Bernard MAMALET

Président commission d'enquête

Arrêté N° 2018099-0003
Aménagement de la rivière Joyeuse
PV de synthèse des observations

Observation N° C20 : DELENTE-BLACHON

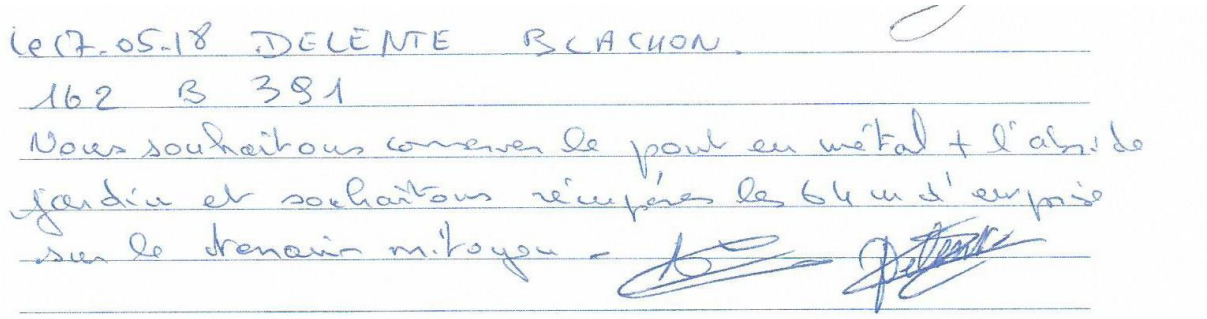
le 17.05.18 DELENTE BLACHON.
162 B 381
Nous souhaitons conserver le pont en métal + l'abri de jardin et souhaitons récupérer les 64 m d'emprise sur le terrain mitoyen -

Que devient ce pont ?

Observation N°L3 : M. Florentin (extrait)

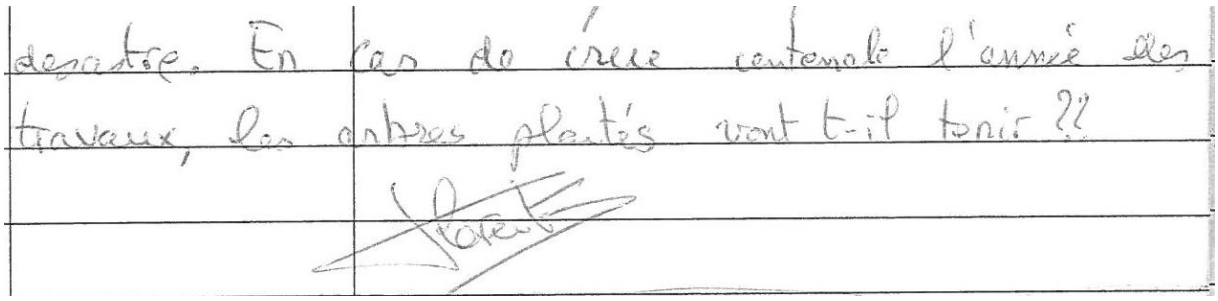
desastre. En cas de crue centenale l'année des travaux, les arbres plantés vont t-il tenir ??

En cas de crue centennale l'année des travaux, les arbres plantés vont-ils tenir ?

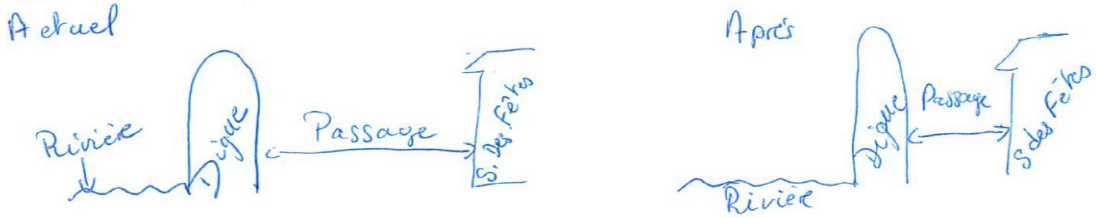
5) Une digue à proximité de notre salle des fêtes a été construite il y a des années. Cette digue doit être refaite. Le projet prévoit de la refaire mais l'implanter plus près de la salle fêtes, ce qui veut dire : le passage est réduit.

- **Comment assurer le passage de véhicules pour contourner la salle, et notamment le passage d'un véhicule de pompiers ?**
- **Nous ne parlons plus de sécurité ?**
- **Doit-on démolir une partie de la salle pour garder un passage ? A quel coût. ?**
-

De plus, si cette digue est éloignée, la rivière sera donc plus large et en plein été le niveau de l'eau sera diminué.
